Bebauungsplan "Hochschulerweiterung südlich des Europakreisels - 3. Änderung (B 158/3. Ä)"

I. Vermerk

über die Beteiligung der Behörden gemäß § 4 Abs. 2 BauGB, die Beteiligung des Ortsbeirates gemäß § 75 GemO sowie die landesplanerische Stellungnahme der Oberen Landesplanungsbehörde

Lageplan G.L.100.032 – G.L.100.036

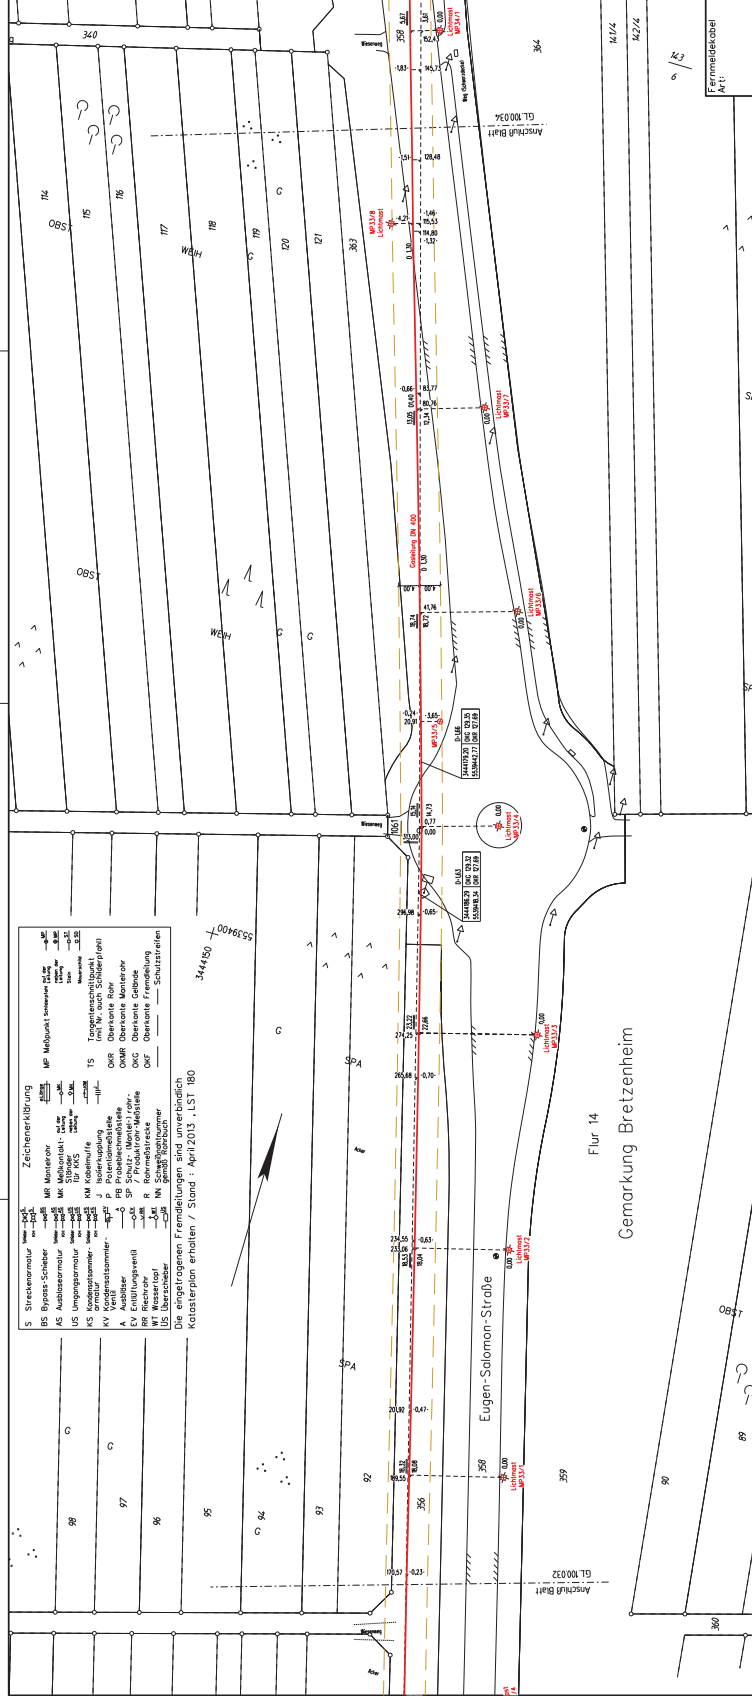
wir betreiben im Planungsbereich gemäß der Verordnung über Gashochdruckleitungen (GasHDrL-V) eine Gashochdruckleitung DN 400/DP40. Den genauen Leitungsverlauf entnehmen Sie bitte den beigefügten Plänen.

Wir weisen Sie darauf hin, dass ohne vorherige Genehmigung durch uns keine Bautätigkeiten im Schutzstreifen durchgeführt werden dürfen. Schutzmaßnahmen während der Bauausführung sind vorher mit uns abzustimmen. Die ausgegebenen Unterlagen dienen nur zur Planung. Ihre Detailplanung ist im Trassenbereich mit KMW abzustimmen.

Die Hinweise werden zur Kenntnis genommen. Die genannten Leitungstrassen inklusive der erforderlichen Schutzstreifen sind bereits nachrichtlich in den rechtskräftigen Bebauungsplan "B 158/1. Ä" übernommen worden. Für das Bebauungsplanverfahren "B 158/3. Ä" ergibt sich kein weiterer Festsetzungsbedarf. Die zugesandten Pläne über die Lage von Gashochdruckleitungen sind für das Bauleitplanverfahren nicht von Relevanz und wurden zur Kenntnis an die Abteilung 61.3 Straßenbetrieb weitergeleitet.

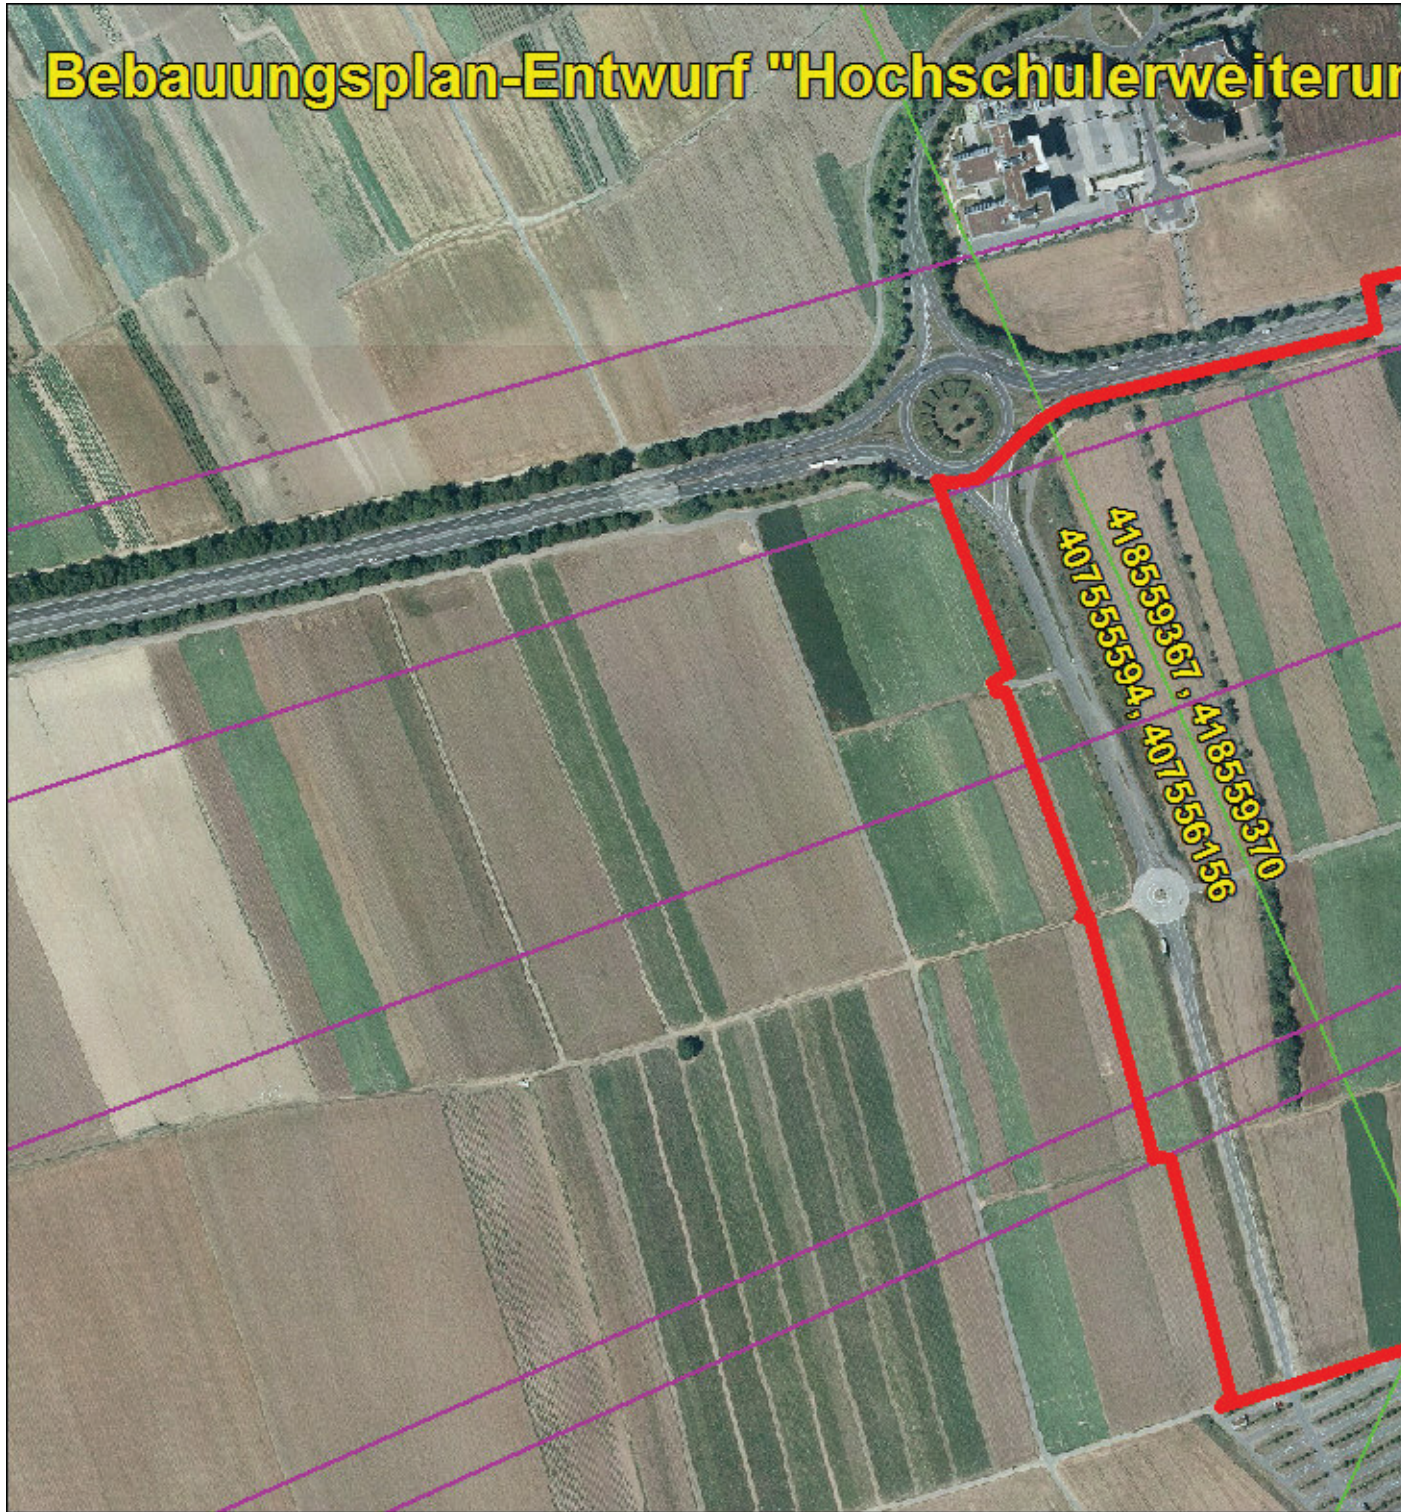
- Aus Sicht der Telefónica Germany GmbH & Co. OHG seien nach den einschlägigen raumordnerischen Grundsätzen die folgenden Belange bei der weiteren Planung zu berücksichtigen, um erhebliche Störungen bereits vorhandener Telekommunikationslinien zu vermeiden:
 - durch das Plangebiet führen zehn Richtfunkverbindungen hindurch
 - die Fresnelzone der Richtfunkverbindungen 418559367, 418559370 befindet sich in einem vertikalen Korridor zwischen 15 m und 45 m über Grund

Die geplanten Konstruktionen und notwendigen Baukräne dürfen nicht in die Richtfunktrasse ragen. Es wird um Berücksichtigung und Übernahme der o.g. Richtfunktrasse in die Vorplanung und in die zukünftige Bauleitplanung bzw. den zukünftigen Flächennutzungsplan gebeten. Innerhalb der Schutzbereiche (horizontal und vertikal) seien entsprechende Bauhöhenbeschränkungen s.o. festzusetzen, damit die raumbedeutsame Richtfunkstrecke nicht beeinträchtigt werde. Es müsse daher ein horizontaler Schutzkorridor zur Mittellinie der Richtfunkstrahlen von mindestens +/- 30 m und ein vertikaler Schutzabstand zur Mittellinie von mindestens +/- 15 m eingehalten werden.

Die Lage der Richtfunkverbindungen sowie der dazugehörige Schutzkorridor werden zur Kenntnis genommen. Baurecht für die Gebäudehöhe besteht bereits. Das Maß der baulichen Nutzung ist kein Gegenstand des "B 158/3. Ä", folglich entsteht durch die vorgebrachten Informationen kein neuer Konflikt. Die Positionierung der Standorte von Baukränen ist nicht Bestandteil der Bauleitplanung, sondern der nachgelagerten Bauausführung. Es ergibt sich daher kein Handlungsbedarf für das Bauleitplanverfahren.

Eine Übernahme der Richtfunktrassen im Flächennutzungsplan (und dessen Änderungen) erfolgt seitens der Stadt Mainz nicht. Dies hat mehrere Gründe: Zum einen kann die Lage von Richtfunktrassen in kürzester Zeit nicht mehr aktuell sein. Dies steht im Gegensatz zum Planungshorizont von Flächennutzungsplänen, der ca. 15 Jahre beträgt. Zum anderen wird bei Flächennutzungsplänen nicht der Ist-Zustand, sondern die Art der Bodennutzung nach den voraussehbaren Bedürfnissen der Gemeinde in den Grundzügen dargestellt (vgl. § 5 BauGB). Es handelt sich somit bei der Flächennutzungsplanung um ein strategisches, auf die Zukunft gerichtetes Planungsinstrument. Mit der Beteiligung in den jeweiligen Bauleitplanverfahren wird den Interessen der Richtfunkbetreiber ausreichend Rechnung getragen.
